CCH001-SDHT-1269-2025-291

Referencia: Contrato SDHT 1269-2025 "**REALIZAR LA FACTIBILIDAD, LOS ESTUDIOS Y DISEÑOS DEFINITIVOS Y LA EJECUCIÓN DE LAS OBRAS DE ESPACIO PÚBLICO, EN EL MARCO DE LA ESTRATEGIA REVITALIZA TU BARRIO, EN LOS POLÍGONOS PRIORIZADOS POR LA SECRETARÍA DISTRITAL DE HÁBITAT." (Grupo 5)."**

Asunto: *Respuesta a su comunicado SDH-1330-2025-0226 del 06/may/2026.* ANÁLISIS DE LA INFORMACIÓN CONTENIDA EN EL COMUNICADO CCH001-SDHT-1269-2025-248 – ENTREGA ACTUALIZADA DE PROPUESTAS DE DISEÑO ARQUITECTÓNICO Y URBANÍSTICO PARA REVISIÓN" CORRESPONDE A – ESQUEMA GENERAL – V1

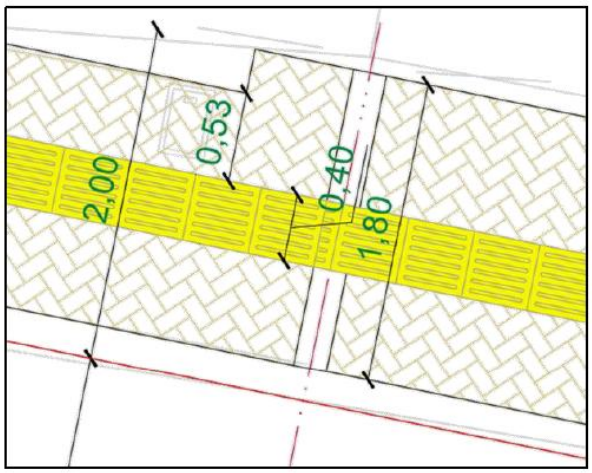
1- La distancia entre paramento y franja podo-táctil no está acorde con el MEP (p. 283 (digital p295).

> Situar la línea podotáctil guía a mínimo 0.90 m de distancia del paramento de edificación o de la línea de antejardín, para favorecer una circulación cómoda.

La propuesta localiza la franja guía a 0.60m del paramento y debe situarse a 0.90cm.

Rta: Se atiende la observación se verifican distancias de losetas podo táctiles con relación a paramentos mínimo 90cm

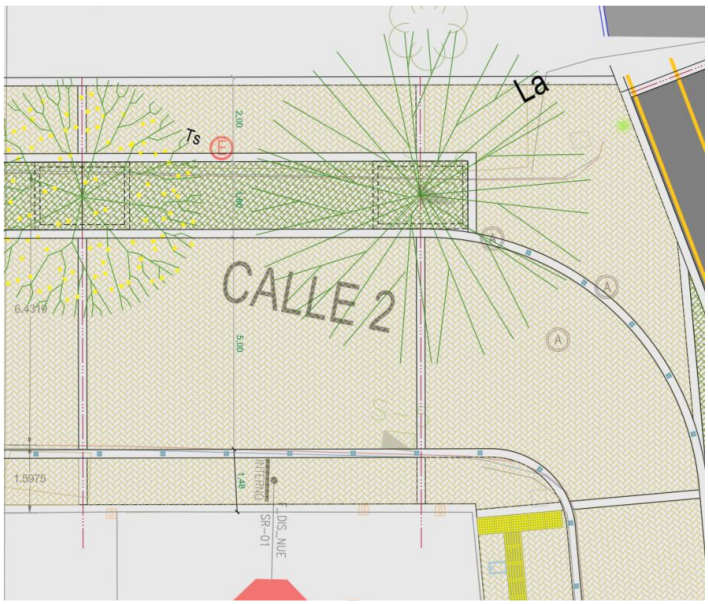
2- La dimensión de las losetas táctiles no es la adecuada de acuerdo con el ancho de la franja peatonal

> Cuando la *franja de circulación peatonal* tenga un ancho igual o superior a 2 m, se recomienda instalar señal podotáctil guía de 0.40 m de ancho. Si el ancho de la *franja de circulación peatonal* se encuentra entre 1,80 y 1,99 m, se recomienda usar podotáctil guía con ancho base de 0.20 m, de tal forma que a un lado del patrón guía de la señal se garantice un ancho libre de circulación de mínimo 0.60 m y al otro lado de 1 m para garantizar la circulación de las personas en silla de ruedas.

➔Las medidas deben ser evaluadas respecto al ancho útil de las franjas. En ese orden de ideas, la cota que debe ser considerada excluye los sardineles y bordillos.

Rta: Se atiende la observación se verifican anchos de losetas podo táctiles frente a anchos de franja de circulación. , las cotas incluyen bordillos ya que estos elementos al estar sobre el mismo plano forman parte de la superficie útil de circulación.

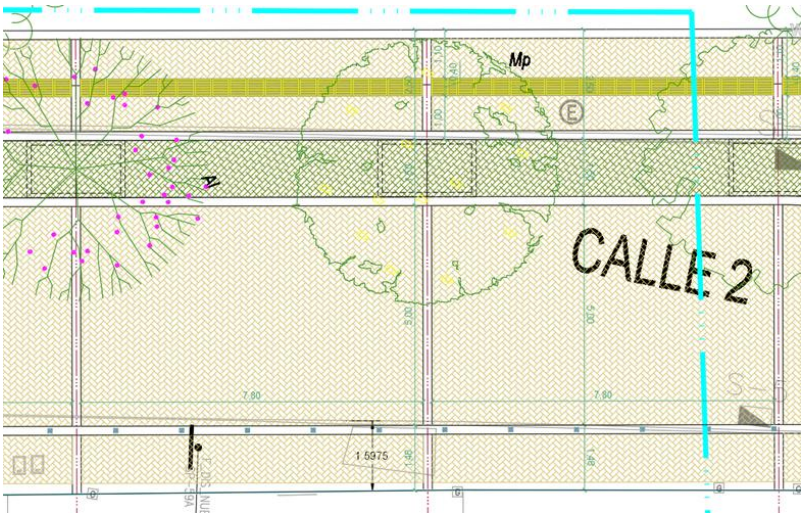
3. La franja táctil se ve interrumpida a lo largo de la calle 2

➔Se subsanaron las observaciones emitidas por la SDHT, Sin embargo, se reiteran las observaciones emitidas por la interventoría referente a las franjas podotáctiles

- Distancia de la franja respecto al paramento
- Continuidad de la franja táctil
- Dimensiones de las piezas usadas de acuerdo con el ancho útil de la franja peatonal

Rta: Se atiende la observación se incorpora loseta podo táctil costado norte calle 2

Rta: Se atienden las observaciones en su conjunto

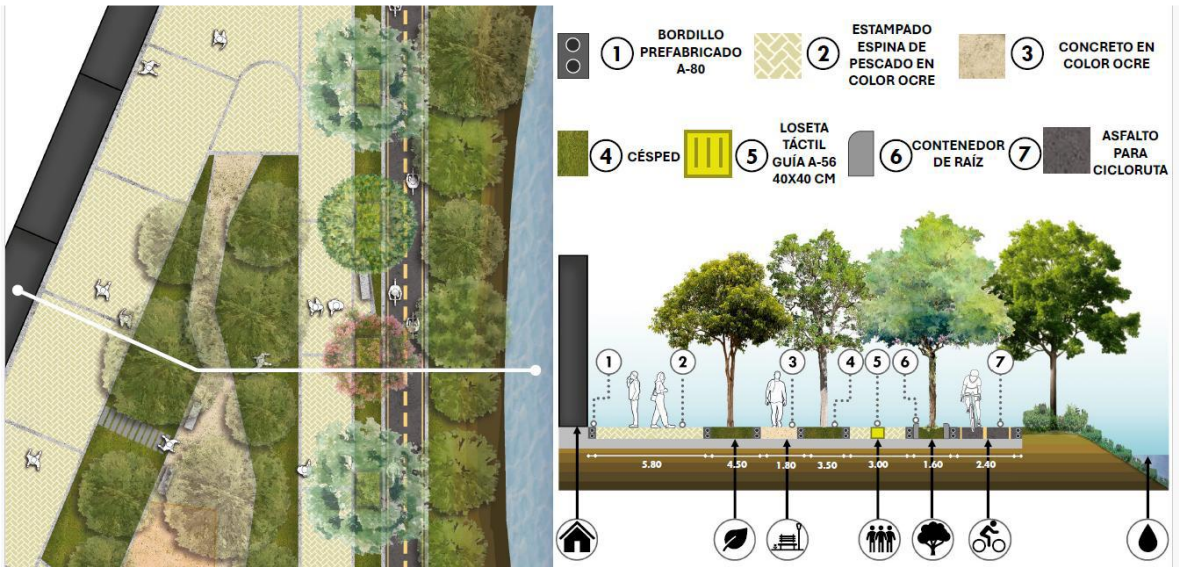
4- Faltan cotas

Solo hay una cota de perfil por subtramo como si el espacio fuera regular y no es el caso. Es necesario acotar los puntos críticos.

- Cambios de anchos disponibles por franja (Calzada, bahías, franjas peatonales.
- Cambio de materialidad
- Radios de giro

Rta: Se atienden las observaciones en su conjunto

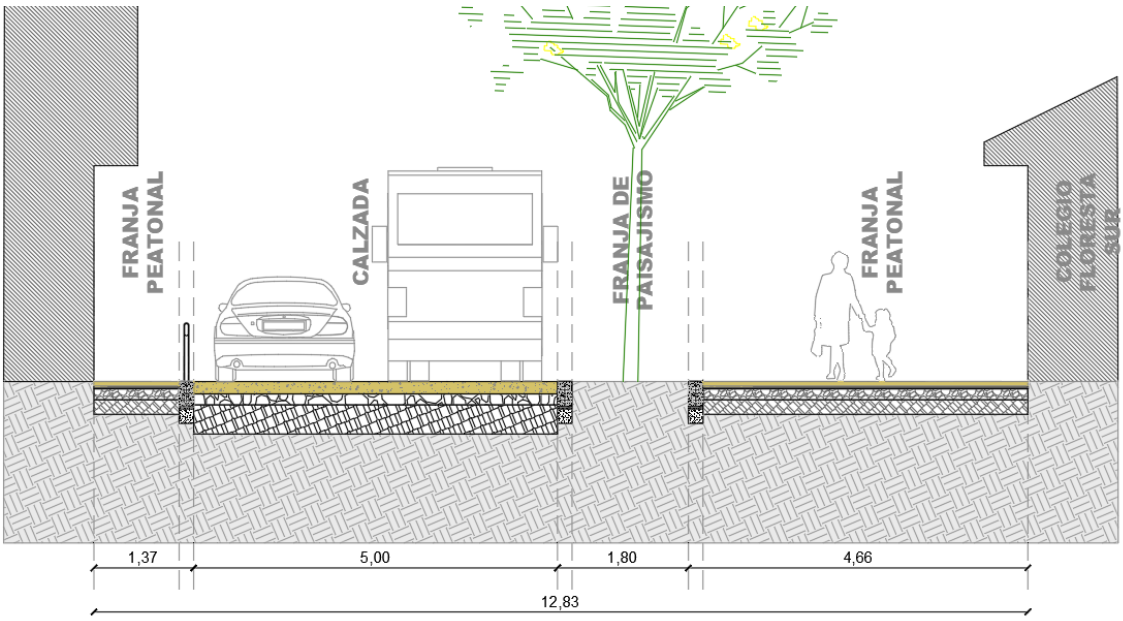
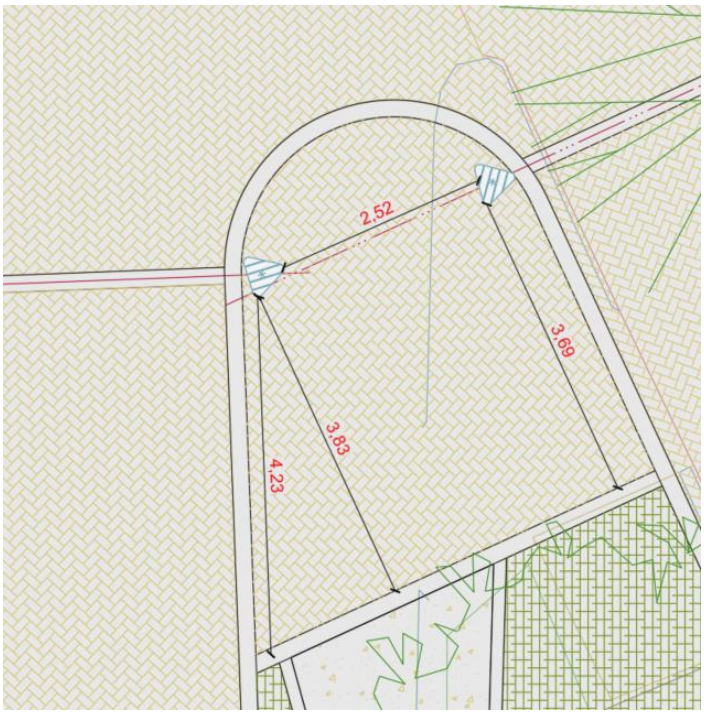
5- las secciones presentadas no corresponden a la última versión en planta

Rta: Se atiende la observación se incorporan secciones actualizadas

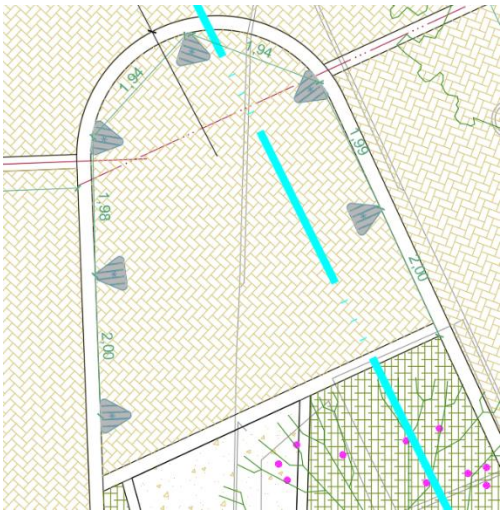
6- el distanciamiento de las bancas bolardos no es adecuada y no brinda seguridad vial al peatón

Rta: Se atiende la observación se verifican distanciamiento de bolardos y mobiliario que cumple función de bolardo

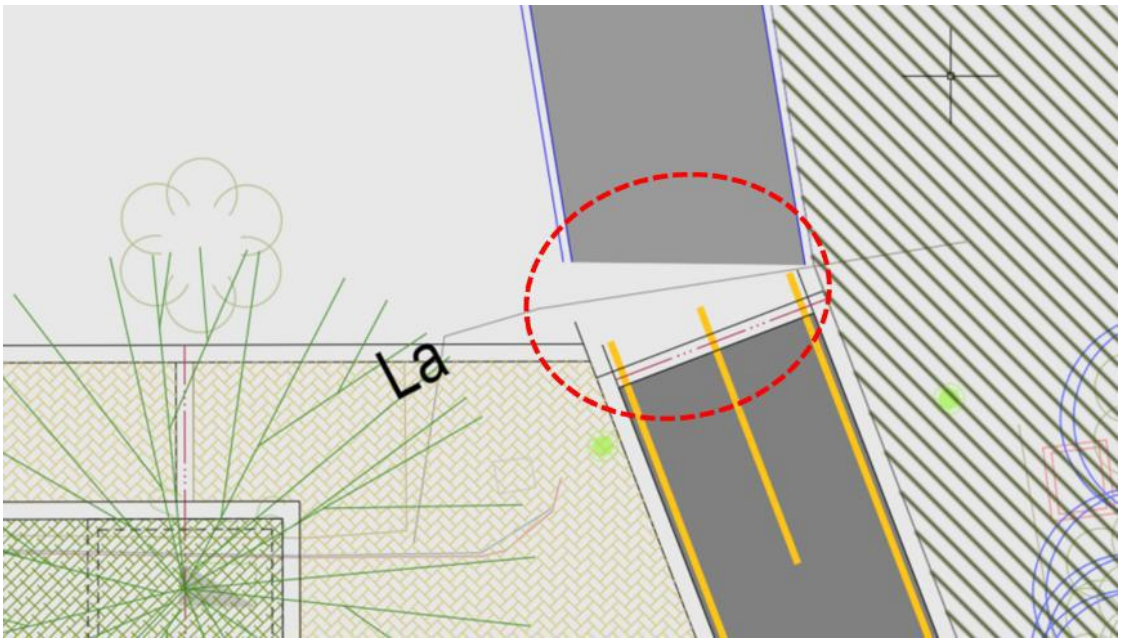
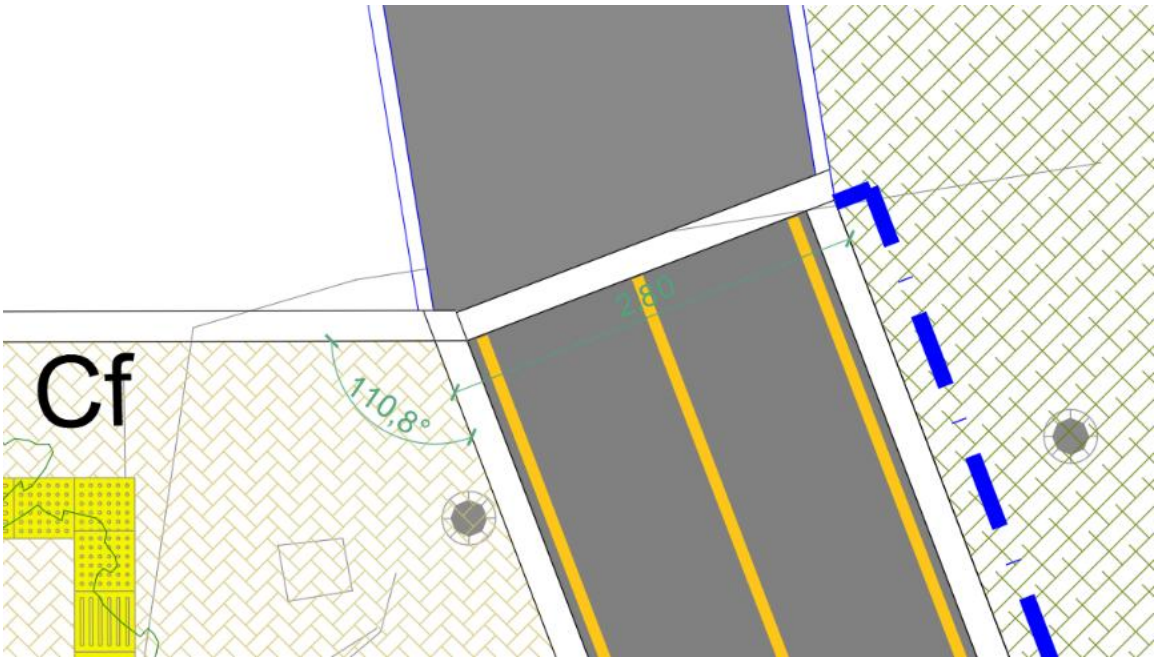
7- No hay empalme con el entorno directo. Excepto lo respectivo con la Troncal de la Av. 68, en general hay vacíos sobre cómo se maneja el empalme con lo existente.

La siguiente imagen presenta un ejemplo de lo mencionado, es Necesario que la propuesta deje muy claro cómo va a ser el manejo de empalme con el espacio existente,

Rta: Se atiende la observación se ajustan empalmes de proyecto con su entorno inmediato

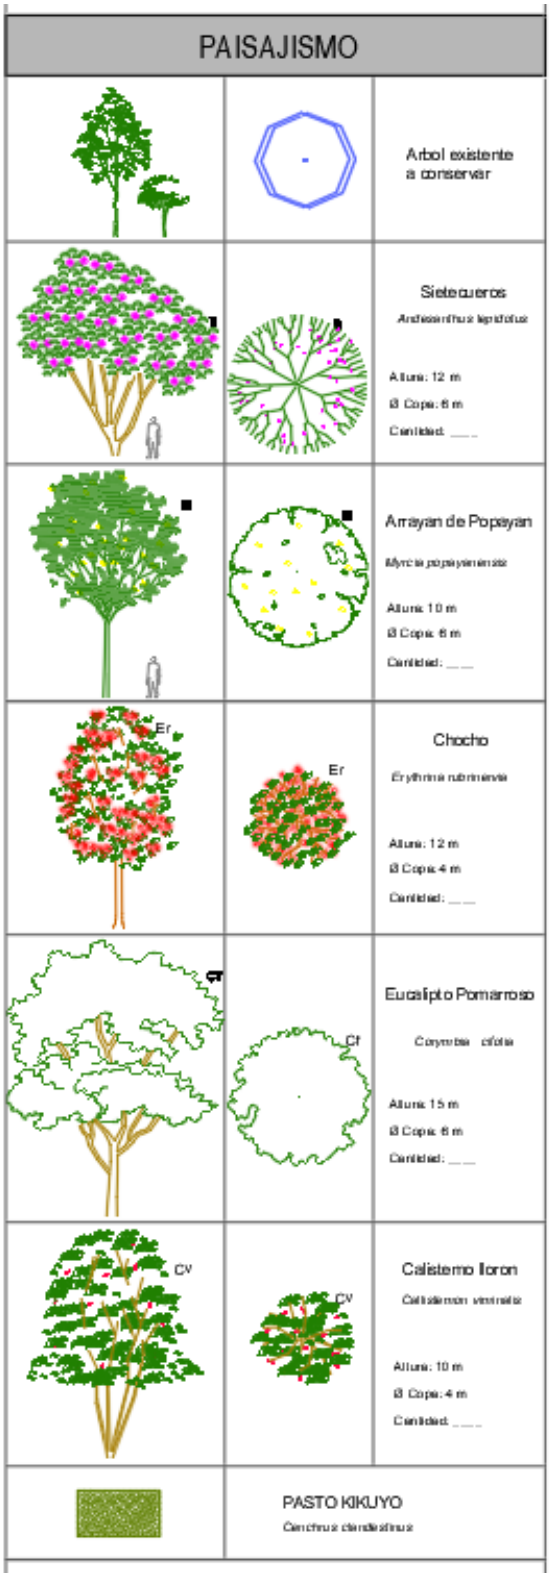
8-Se requiere mayor detalle respecto al paisajismo, qué árboles se están implanto, que coberturas verdes se están sembrando.

Rta Se atiende la observación se incorporan la selección de especies y los criterios de incorporación de paisajismo en los diferentes sectores del proyecto

PAISAJISMO
Arbol existente a conservar
Sietecueros
Tibouchina lepidota
Altura: 12 m
Ø Copa: 6 m
Cantidad: ___
Arrayan de Popayan
Myrcia popayanensis
Altura: 10 m
Ø Copa: 6 m
Cantidad: ___
Er
Chocho
Erythrina rubrinervia
Altura: 12 m
Ø Copa: 4 m
Cantidad: ___
Cf
Eucalipto Pomarroso
Corymbia citriodora
Altura: 15 m
Ø Copa: 6 m
Cantidad: ___
CV
Callistemo Iloron
Callistemon viminalis
Altura: 10 m
Ø Copa: 4 m
Cantidad: ___
PASTO KIKUYO
Cenchrus clandestinus

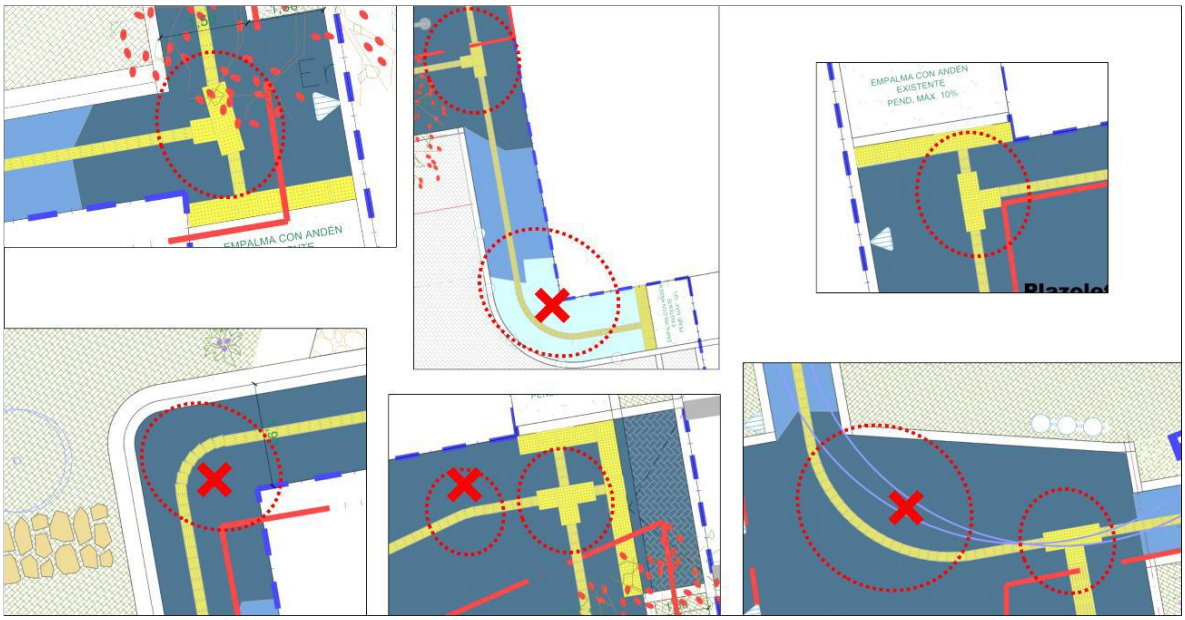
9- Revisar la continuidad de las franjas guías y la disposición de las losetas alertas para que el recorrido plasmado para las personas de discapacidad visual sea el más óptimo y estén acordes con lo estipulado por el MEP

Rta: Se atiende la observación se ajustan las relaciones de losetas podo táctiles según las indicaciones.

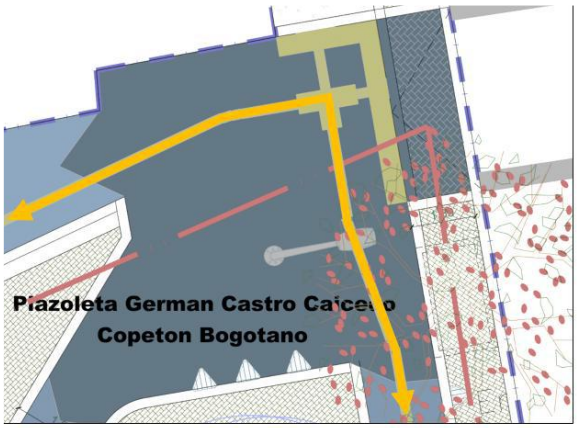
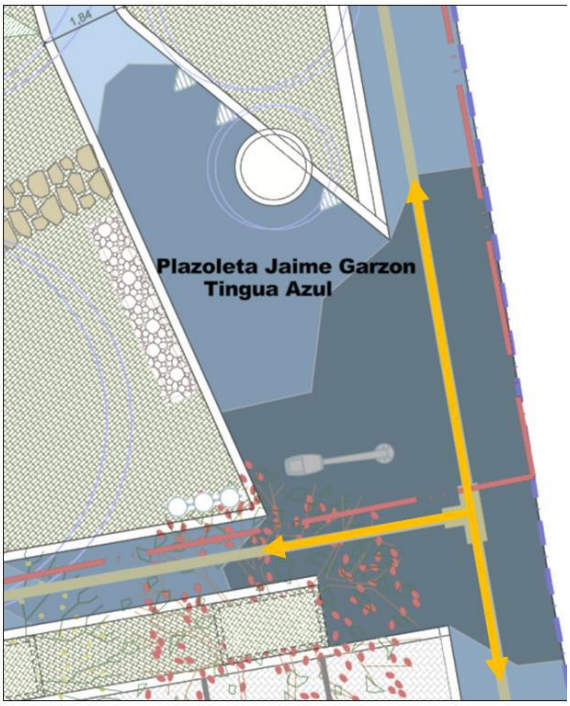
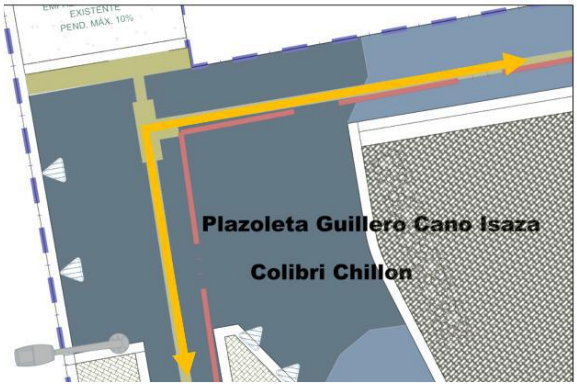
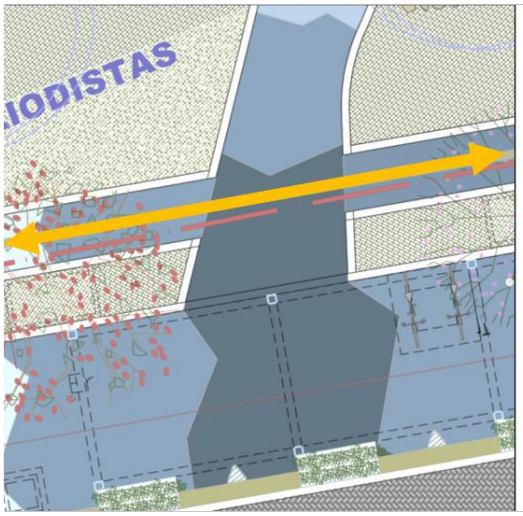
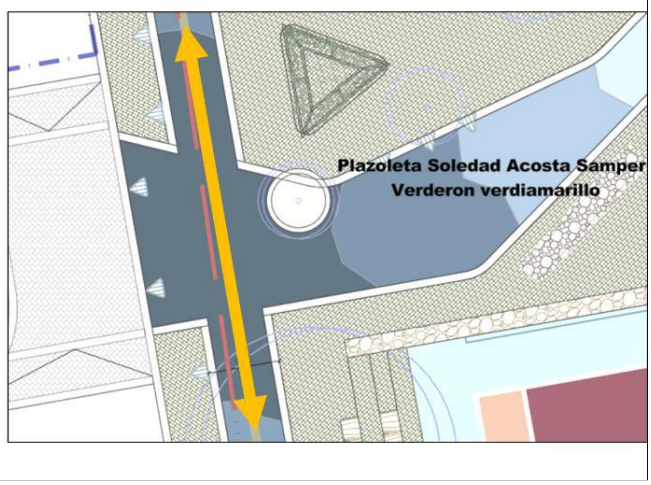
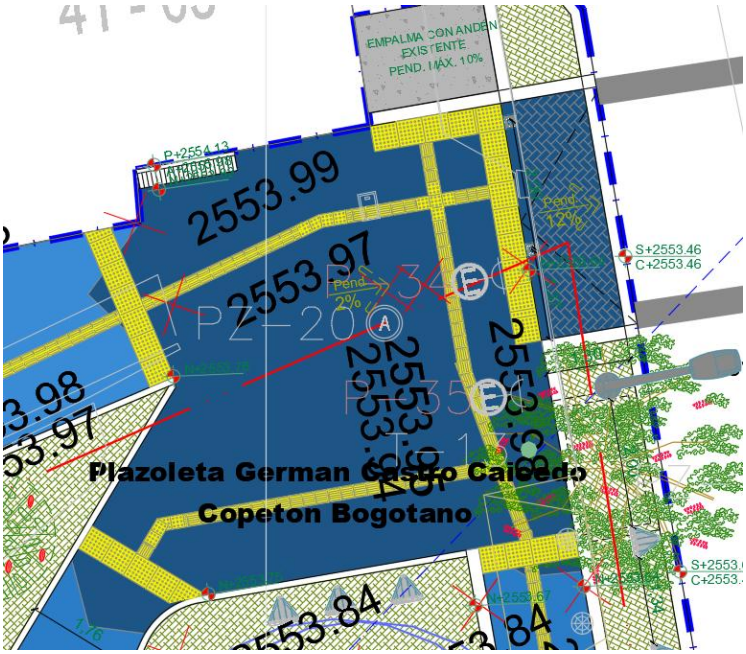
- No hay integración entre el perímetro (andenes) y el parque. Esto es visible en el manejo de las franjas guía. Una persona en condición de discapacidad visual no puede percibir de manera autónoma los puntos de decisorios de acceso al parque porque la franja es circundante.

- No se trata de incluir la línea guía al interior de los senderos del parque, es dar carácter a las plazoletas de acceso. El Peatón en condición de discapacidad visual no percibe que llegó a una plazoleta.

En la siguiente imagen podemos ver que no hay interacción con el parque.

Rta: Se atiende la observación se integran los andenes perimetrales del parque con los senderos del parque a través de losetas podo táctiles, se marca los espacios de plazoleta con losetas alertas.

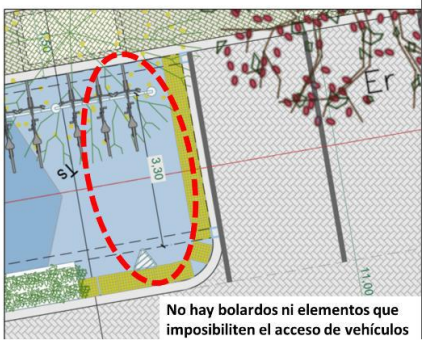
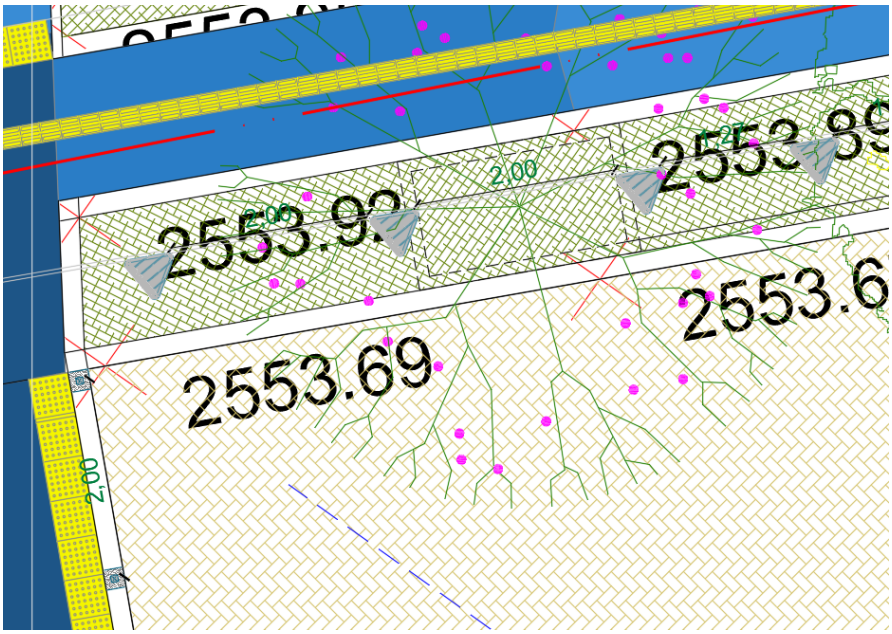
10- El distanciamiento de las bancas bolardos no proporcione seguridad para los peatones teniendo en cuenta que no imposibilita el acceso de actores motorizados.

No hay bolardos ni elementos que imposibiliten el acceso de vehículos

No hay bolardos ni elementos que imposibiliten el acceso de vehículos

No hay bolardos ni elementos que imposibiliten el acceso de vehículos

Rta: se atiende la observación se verifican distancias entre bolardos y mobiliario que cumple función de bolardo

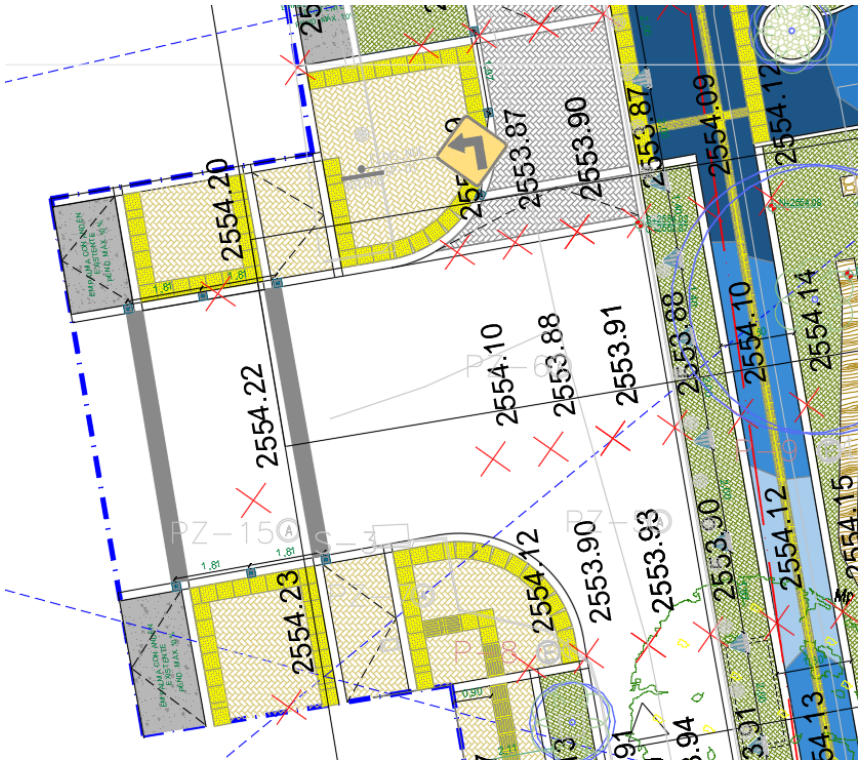
11- En la siguiente imagen se puede observar que hay una falencia en el recorrido establecido para peatones. Principalmente para los peatones en condición de discapacidad o dificultad motriz.

Rta: Se atiende la observación se ajusta paso peatonal en concordancia con la indicación de manera funcional y segura.
